Asunto: Revisión 2 "LEVANTAMIENTO TOPOGRAFICO EN EL MARCO DE LA EJECUCION DEL CONVENIO N°0888 DEL 2026 SUSCRITO ENTRE EL MINISTERIO DE LAS CULTURAS Y LA CONFEDERACION INDIGENA TAYRONA. "

En atención a la documentación allegada, me permito remitir la evaluación del levantamiento topográfico, correspondiente al predio destinado al proyecto de Centro Cultural Gun Aruwun, del Resguardo Indígena Arhuaco de la Sierra en Sabana de Crespo, en el municipio de Valledupar, departamento Cesar, realizada por el Topógrafo Rubén Darío Espeleta Jacome, en el mes de abril del año 2026.

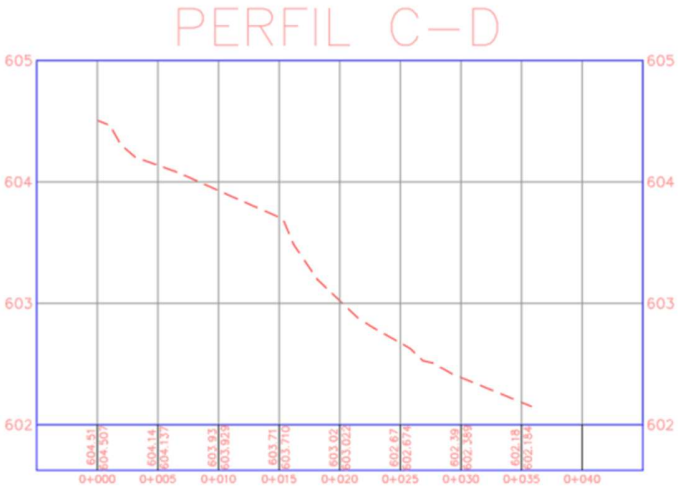
3.1. Topografía	3.1.1	Informe de levantamiento topográfico	OK Aportan documento, elaborado por el topógrafo Rubén Dario Espeleta Jacome "El amarre geodésico se ejecutó por el método RTK, el cual consistió en colocar un primer equipo GPS BASE estacionario y así obtener coordenadas de los puntos directamente ya que si existen placas certificadas del igual y el equipo utilizado nos permite realizar esta labor ya que es un equipo que puede trabajar por coordenadas magna sirgas origen Bogotá que es el sistema que utiliza el IGAC, desde allí se le dio coordenadas GPS 1." **GPS 1** **NORTE: 1661821.35** **ESTE: 1073062.223** **COTA: 604.88** Origen longitud: BOGOTA CENTRO -MAGNA SIRGAS Datum: WGS84	
	3.1.2	Planimetría del levantamiento topográfico	Remiten planos en DWG y PDF. - Linderos del predio debidamente acotados. **OK** - Las curvas de nivel que expresan el relieve del terreno **OK**

- Los mojones o aristas del polígono (terreno) con sus coordenadas **OK** - La ubicación y ocupación de las construcciones existentes o de los hitos especiales sobre el terreno como lo pueden ser pozos de inspección, redes de acueducto y alcantarillado, escorrentías, quebradas, postes, árboles, vegetación u otros elementos naturales de Importancia. **OK. Se indica: "En el levantamiento topográfico no se encontró puntos de pozos de inspección, redes de acueducto y alcantarillado, ni conexiones eléctricas con poste de alta tensión u otros elementos importantes para dichos estudios"** - Indicar el Norte **OK** - Indicar punto de conexión al acueducto y de descarga de aguas residuales y aguas lluvias (aclarar si se maneja alcantarillado combinado); incluyendo coordenadas y cotas. **Se indica: "En el levantamiento topográfico no se encontró puntos de pozos de inspección,**

redes de acueducto y alcantarillado, ni conexiones eléctricas con poste de alta tensión u otros elementos importantes para dichos estudios" - Planos firmados. **OK**	
	3.1.3	Perfiles del terreno	OK Presentan perfiles del terreno en DWG y PDF.	
	3.1.4	Registro fotográfico referenciado en planos	Presentan registro fotográfico de la realización del levantamiento topográfico. No se remiten fotografías de la totalidad del predio, sin embargo, se utiliza como referencia el registro fotográfico realizado por el GIC	
	3.1.5	Cartera topográfica de campo y de cálculo	OK Entregan carteras topográficas.	
	3.1.6	Documentos del responsable del levantamiento topográfico	OK Presentan documentos correspondientes al topógrafo Rubén Dario Espeleta TT-101-27005

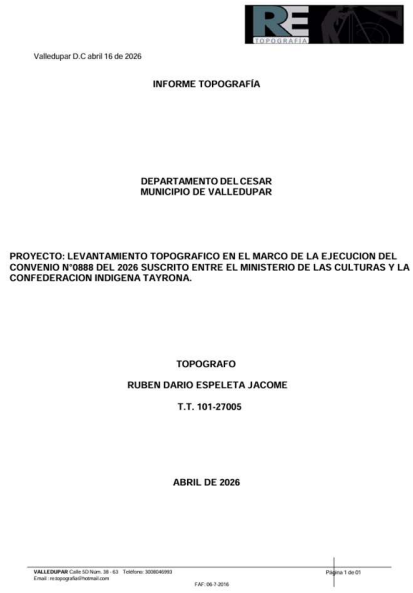
- En los perfiles presentados se evidencian diferencias de nivel importantes, especialmente el perfil C-D. donde se evidencia que el terreno decae aproximadamente 1.5m entre linderos de la zona a intervenir, lo cual debe considerarse para definir la cota de implantación y antes del inicio de ejecución del proyecto, pues se deben contemplar obras de corte, relleno y de contención.

- Se evidencia que el predio se encuentra en cercanías del río Guatapurí y de una corriente de agua por escorrentía, es importante que se verifique que se cumplan las distancias y ronda hídrica requeridas por la autoridad ambiental competente. Se indica que la cota de inundación de la zona es +600.2.

Dado que en el levantamiento topográfico presentado se subsanaron todas las observaciones, se considera procedente su aprobación, pues contiene la información requerida para el diseño y la construcción del proyecto. En consecuencia, se aprueba el documento INFORME TOPOGRÁFICO CONFEDERACIÓN INDÍGENA TAYRONA, entregado por el topógrafo RUBÉN DARÍO ESPELETA JÁCOME, así como la planimetría contenida en los archivos ACAD-TAYRONA CONFEDERACIÓN (1) y PDF-TAYRONA CONFEDERACIÓN (1).
